## 大間原子力発電所

敷地ごとに震源を特定して策定する地震動のうち内陸地殻内地震について

(コメント回答 その1)

電源開発株式会社

地震発生層上限深さは、3kmに設定

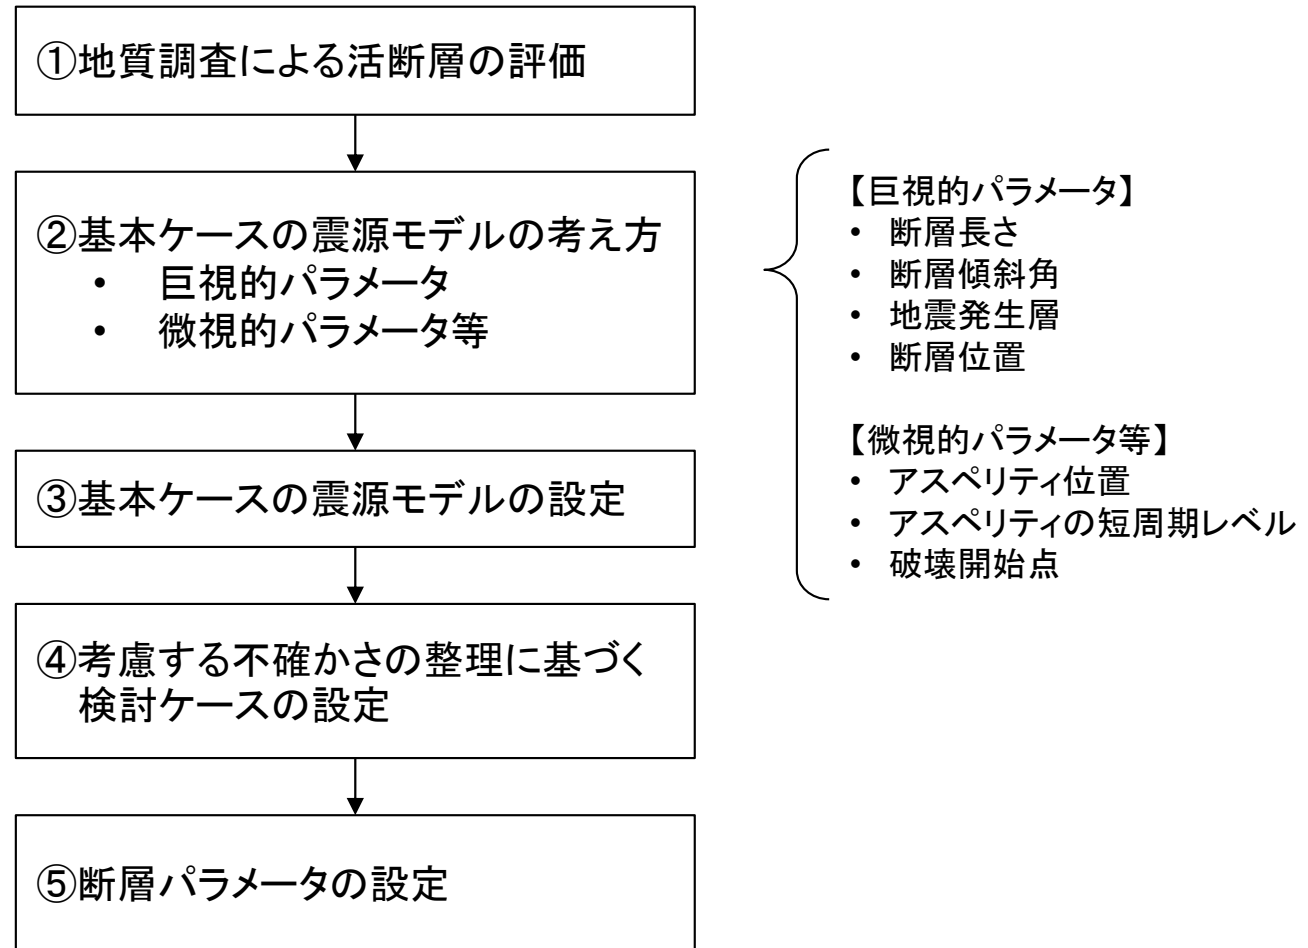
| No.  | 項目          | 指摘時期                    | コメント内容  | 該当箇所  |
|------|-------------|-------------------------|---|---|
| S4-5 | F-14断層による地震 | 第1013回会合<br>(2021.11.5) | 地震発生層の下端深さを設定するにあたり、微小地震の発生状況や他の検討項目について、近隣サイトの審査知見と比較しても大間付近に地域性があるとは考えられないため再度検討すること。   | 3.1節 P.13～P.20  |

- 第1013回審査会合(2021年11月5日)では、微小地震の震源深さ分布、コンラッド面の深さ、及びキュリ一点深度を踏まえ、深さ17kmの位置に設定したことを説明した。
- 今回は、敷地周辺の観測記録に基づく評価である「微小地震の震源深さ分布」を重視することとし、微小地震の震源深さ分布に基づき、深さ15kmの位置に設定したことを説明する。

地震発生層下限深さは、15kmに設定

### ⑤断層パラメータの設定 (1/4): 断層パラメータの設定フロー

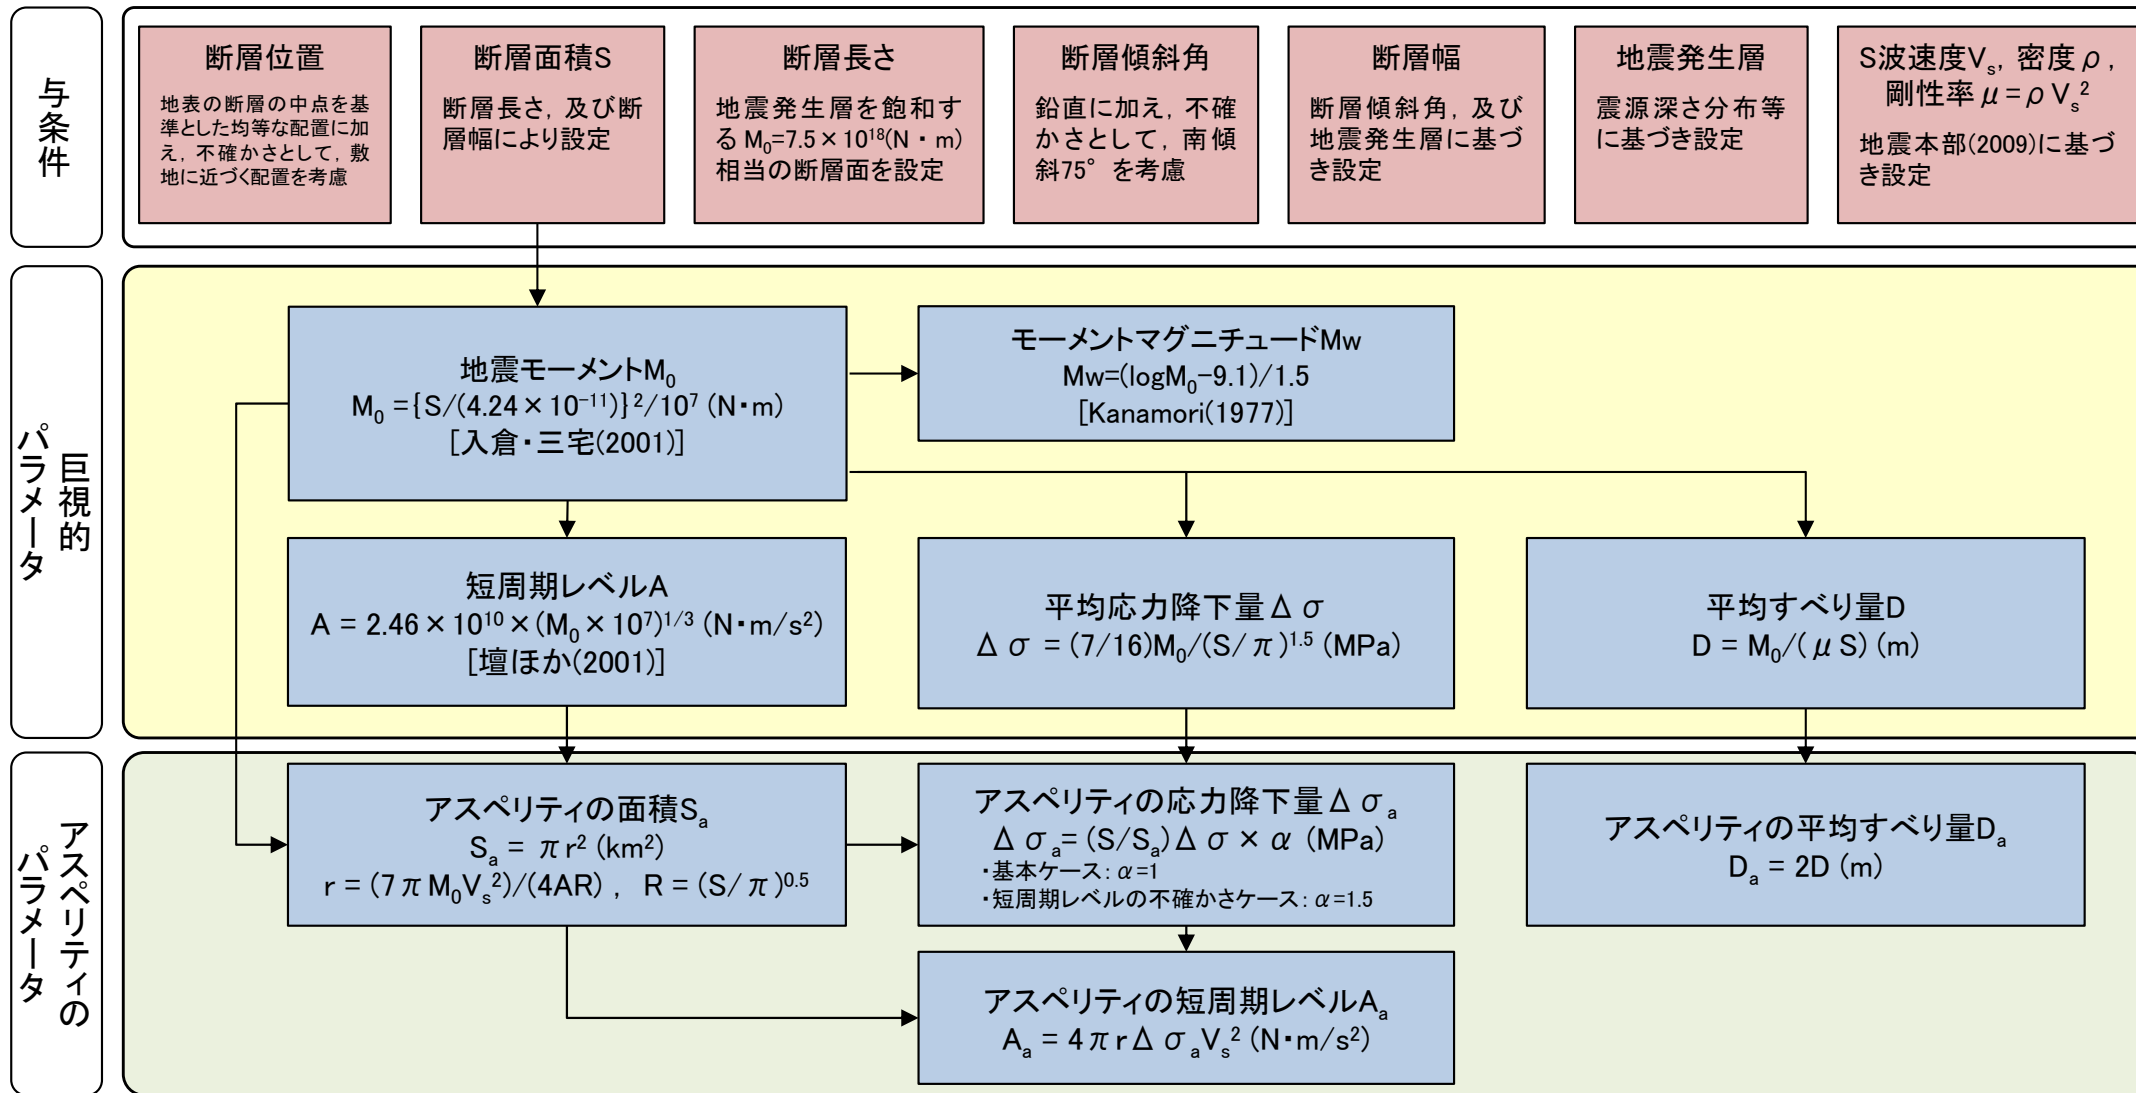
| No.  | 項目          | 指摘時期                    | コメント内容  | 該当箇所  |
|------|-------------|-------------------------|---|---|
| S4-6 | F-14断層による地震 | 第1013回会合<br>(2021.11.5) | F-14断層について、敷地における地震動評価に大きな影響を与える支配的なパラメータについて分析した上で、基本ケース及び不確かさケースを再整理し説明すること。<br>具体的には、地表断層を中心に均等配置した震源モデルを基本ケースとし、認識論的不確かさとして断層位置、断層傾斜角、短周期レベル、偶然的不確かさとしてアスペリティ位置を考慮するとともに、各々の不確かさの影響を分析した上で、認識論的不確かさの短周期レベルと偶然的不確かさのアスペリティ位置の重畳が考えられる。 | 3.2節 P.24～P.38<br>3.3節 P.40<br>3.4節 P.43～P.63                             |

- 第1013回審査会合(2021年11月5日)では、認識論的不確かさである断層位置について、あらかじめ基本ケースに不確かさを織り込み設定し、認識論的不確かさとして短周期レベルの不確かさを考慮したケースを説明した。
- 今回は、基本ケース及び考慮すべき不確かさを再度整理し、基本ケースに対して認識論的不確かさとして断層位置の不確かさ、断層傾斜角の不確かさ、及び短周期レベルの不確かさを考慮し、各検討ケースにおいて偶然的不確かさとしてアスペリティ位置の不確かさを考慮することを説明する。

## 4.2 震源モデルの設定(8/20)

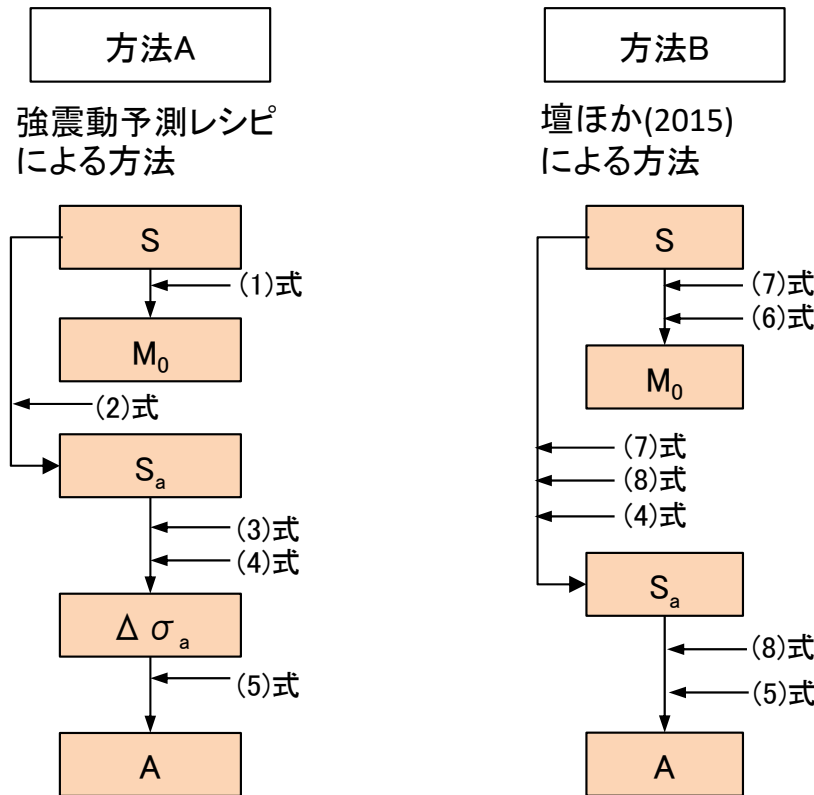
| No.  | 項目          | 指摘時期                    | コメント内容  | 該当箇所  |
|------|-------------|-------------------------|---|---|
| S4-7 | 奥尻三連動による地震  | 第1013回会合<br>(2021.11.5) | 奥尻三連動の震源断層を設定するにあたり、地震モーメントの設定に用いている国交省ほか(2014)は津波評価のため作成されたスケーリング則であり地震動評価に適用できるか疑問であり、また微視的パラメータとの整合が取れていない。国交省ほか(2014)を用いるのであれば、長大な活断層に適用できるスケーリング則に関する知見を整理のうえ、その妥当性を説明すること。  | 4.2節 P.79, P.81～P.83, P.90～P.94<br>(補足4) P.123～P.125<br>(補足5) P.126～P.128 |

- 第1013回審査会合(2021年11月5日)では、奥尻3連動による地震の震源モデルの断層位置、断層長さは、国交省ほか(2014)によるF18断層を基本としたことから、津波断層モデルに関する知見であるものの地震モーメントについても国交省ほか(2014)のスケーリング則を参照した。ただし、国交省ほか(2014)では、強震動の評価に必要な微視的パラメータは提案されていないため、強震動予測レシピ、及び壇ほか(2015)による断層パラメータを比較し、壇ほか(2015)に基づき設定したことを説明した。
- 今回は、国交省ほか(2014)による断層モデルの妥当性は、過去の津波痕跡等との比較により検証されているが、強震動評価の観点から検証されていないため参照しないこととし、地震モーメント、微視的パラメータの設定に当たっては、強震動評価の観点から検証された強震動予測レシピ、及び壇ほか(2015)に基づき地震モーメントから微視的パラメータまで一貫して設定のうえ、両手法を比較し、壇ほか(2015)を用いることを説明する。

### 断層モデルを用いた手法による地震動評価結果【破壊伝播速度の不確かさケース 加速度時刻歴波形】

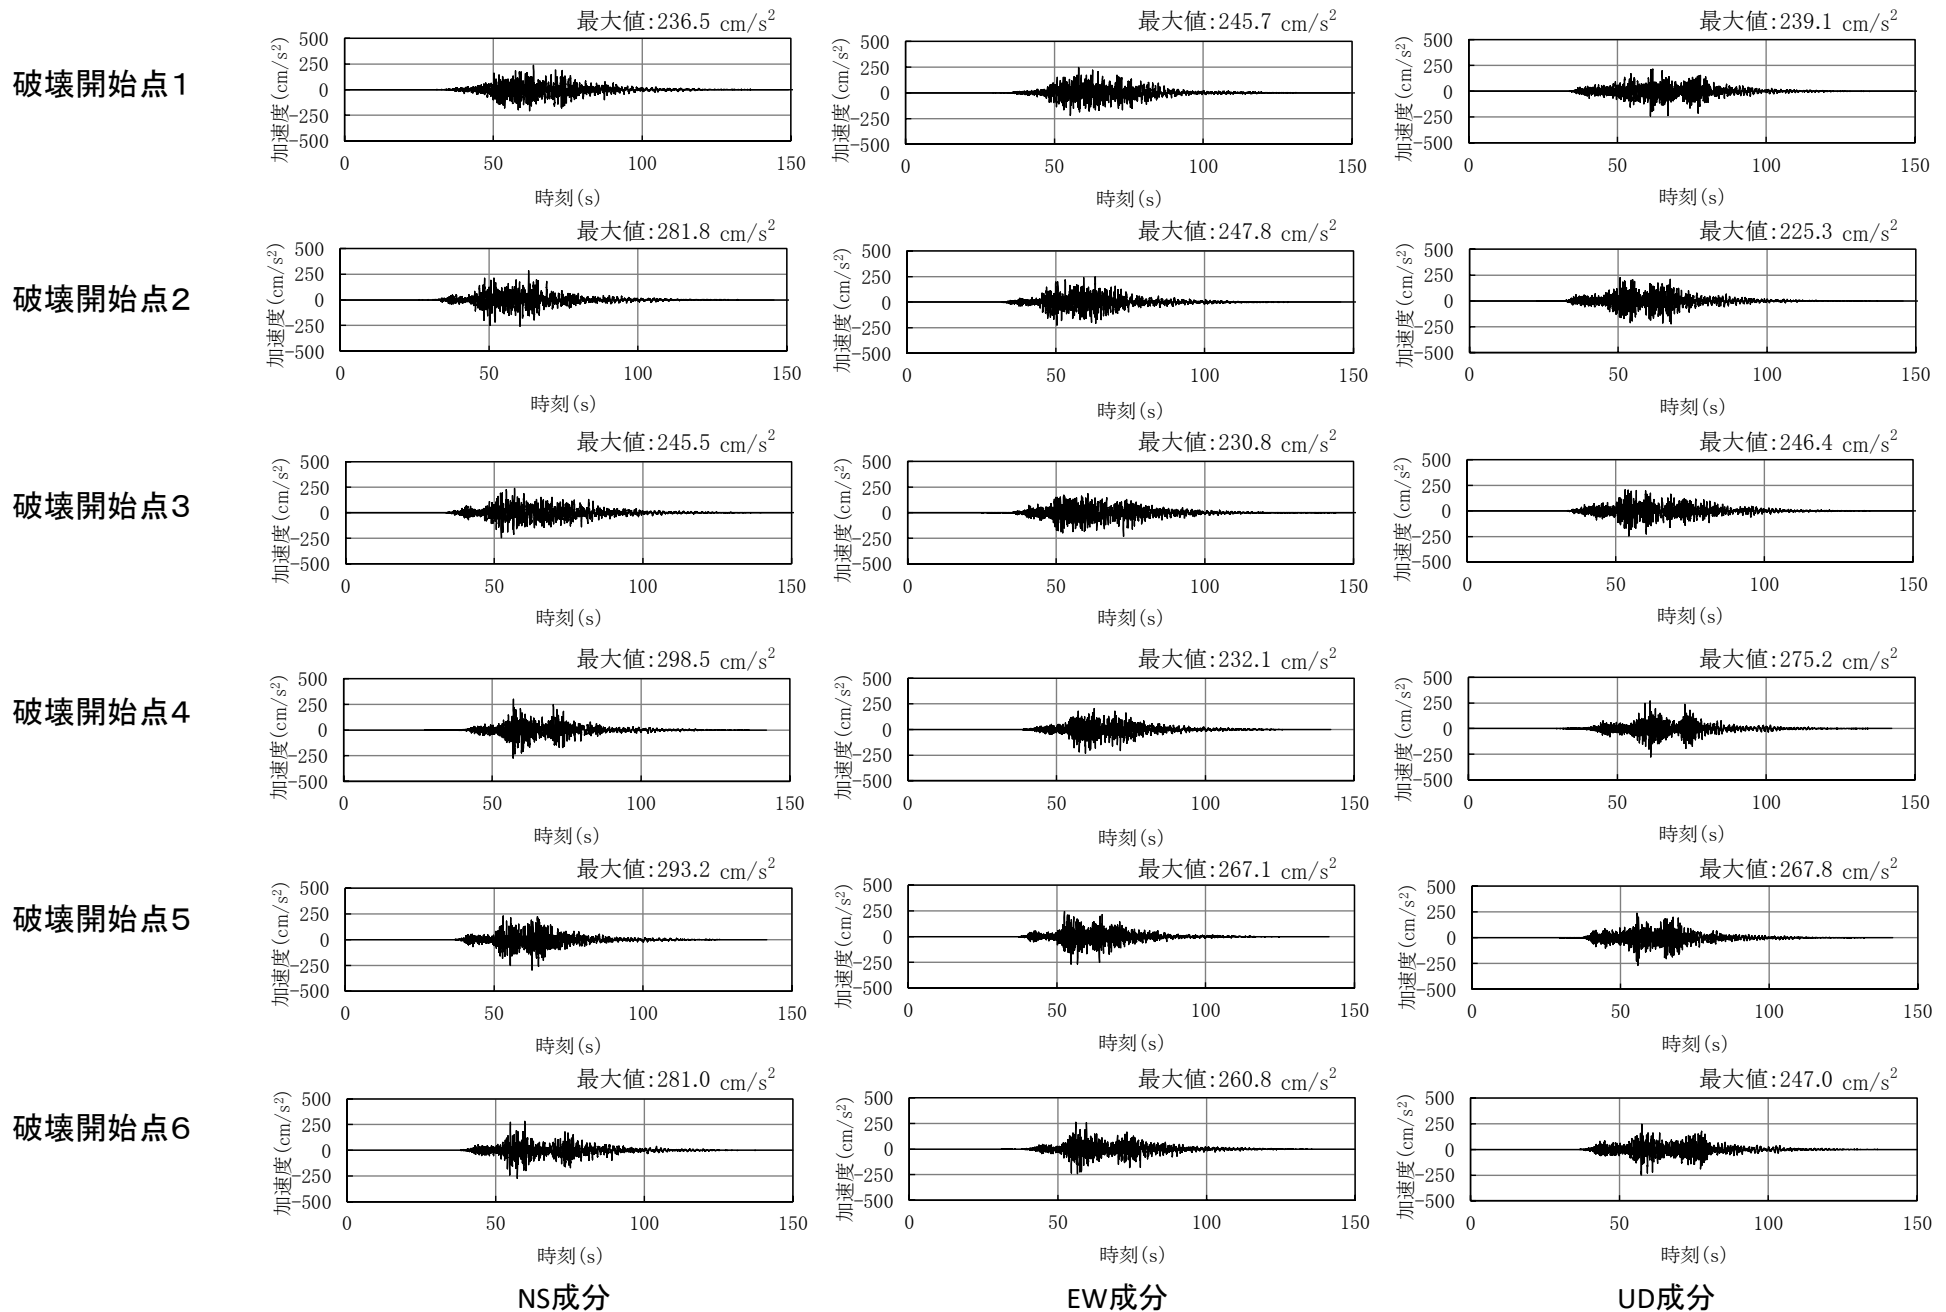
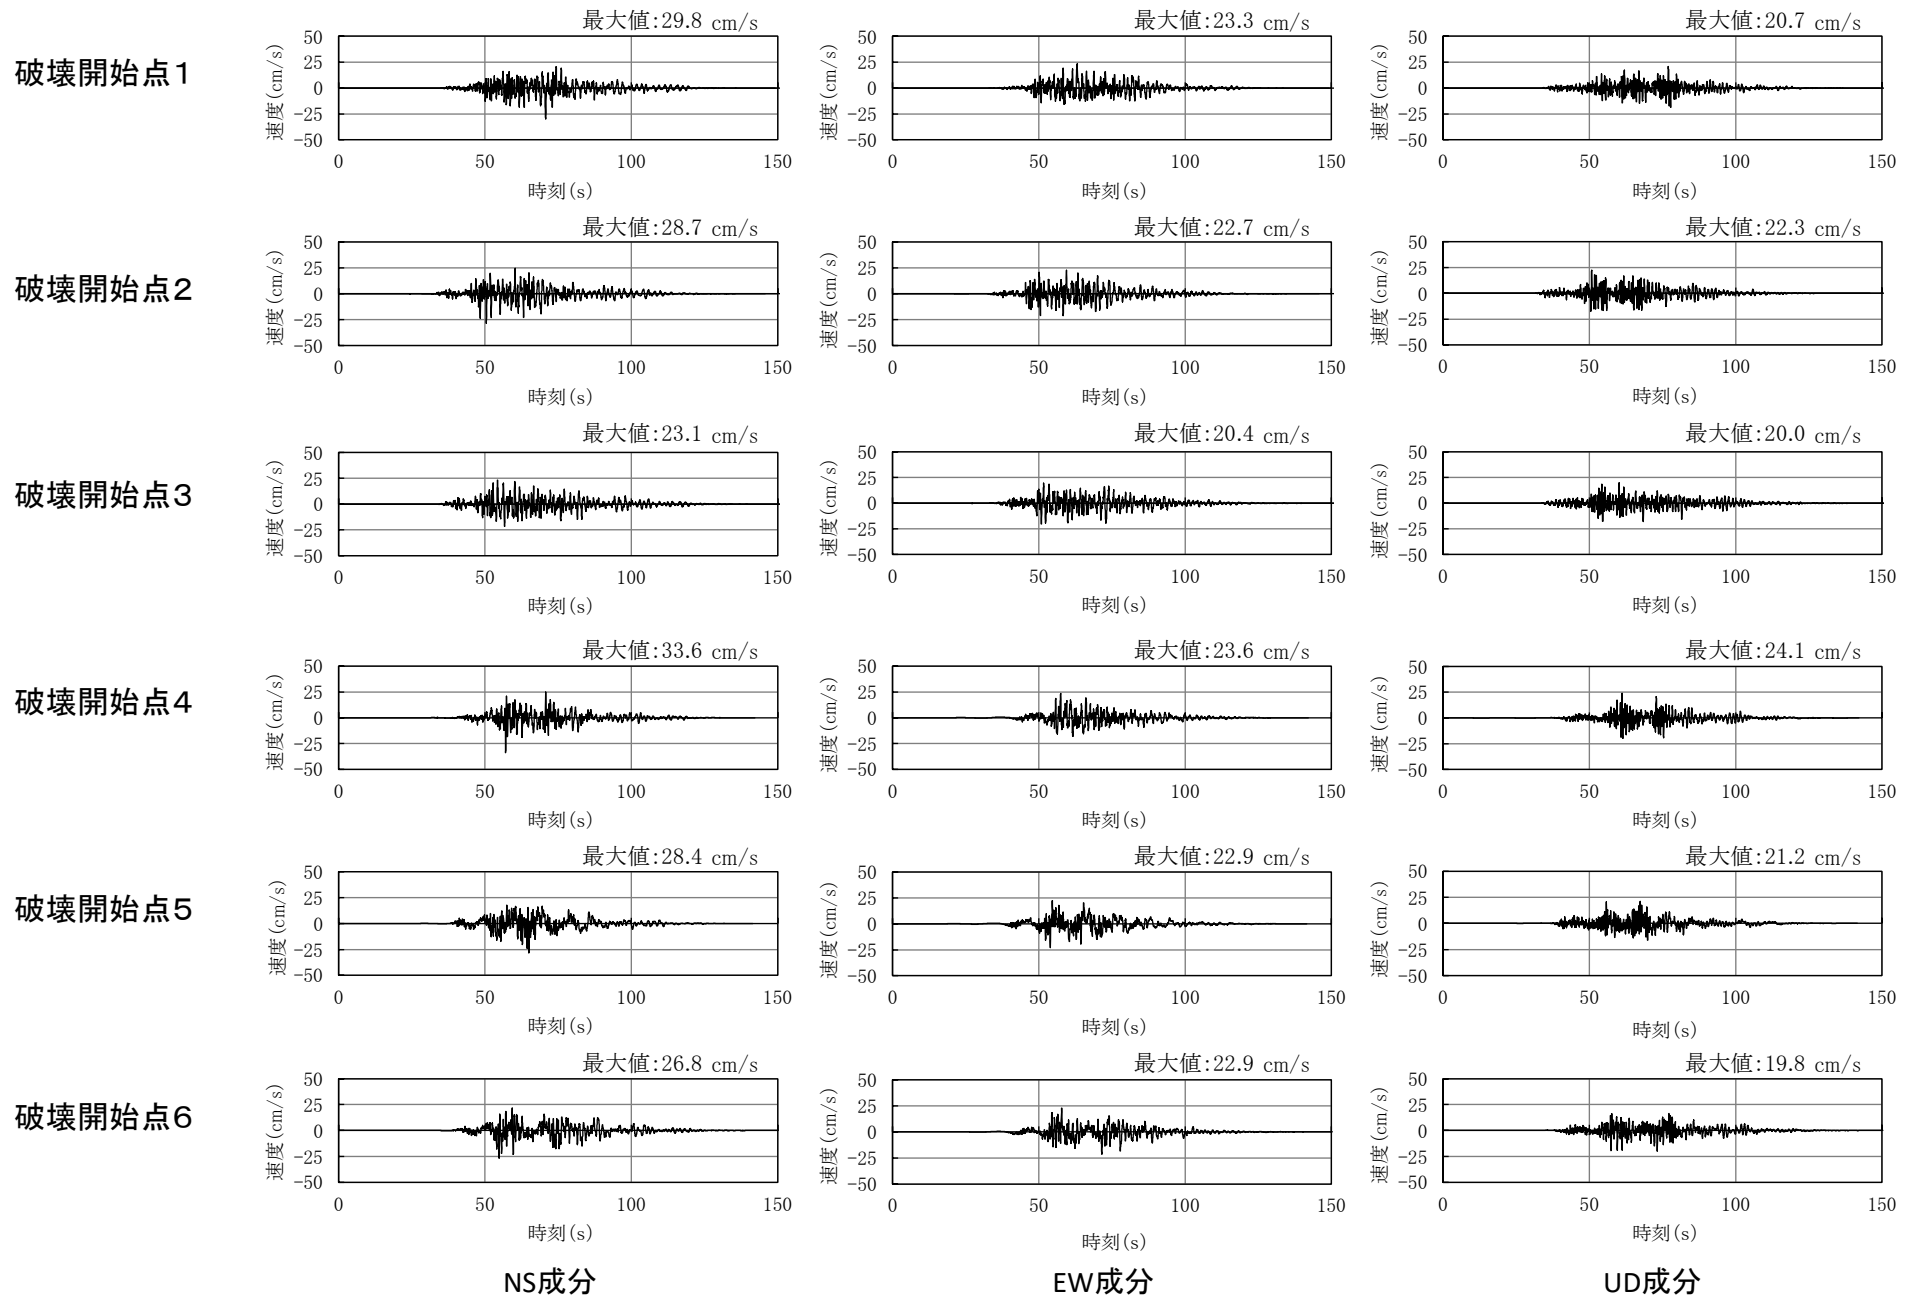
| No.  | 項目          | 指摘時期                    | コメント内容  | 該当箇所  |
|------|-------------|-------------------------|---|---|
| S4-8 | 奥尻三連動による地震  | 第1013回会合<br>(2021.11.5) | 奥尻三連動の不確かさに関して、アスペリティ位置と敷地における地震動評価との影響分析を行うこと。また、断層上端に破壊開始点を設定している理由を記載すると共に、破壊開始点を複数設定したケースも検討すること。更に、長大断層であることを踏まえ、破壊伝播速度について宮腰ほか(2003)の知見を踏まえた検討も行うこと。  | 4.2節 P.84～P.89, P.94<br>4.4節 P.101～P.113<br>(補足6) P.129～P.133             |

- 第1013回審査会合(2021年11月5日)では、認識論的不確かさとして短周期レベルの不確かさ、及び断層傾斜角の不確かさを考慮したケースを説明した。
- 今回は、上記不確かさに加えて、長大断層であることを踏まえ、破壊伝播速度の不確かさも考慮したケースを説明する。

|          |   | 第1013回審査会合(2021年11月5日)   | 今回ご説明   |  |  |
|----------|---|--|---|--|--|
|          |   |  | 破壊伝播速度  | <ul style="list-style-type: none"> <li>—</li> </ul>  | <ul style="list-style-type: none"> <li>長大断層であることを踏まえ、宮腰ほか(2005)に基づき、アスペリティ領域の平均的な破壊伝播速度に標準偏差1σを考慮した0.87Vsを新たに考慮</li> </ul>       |
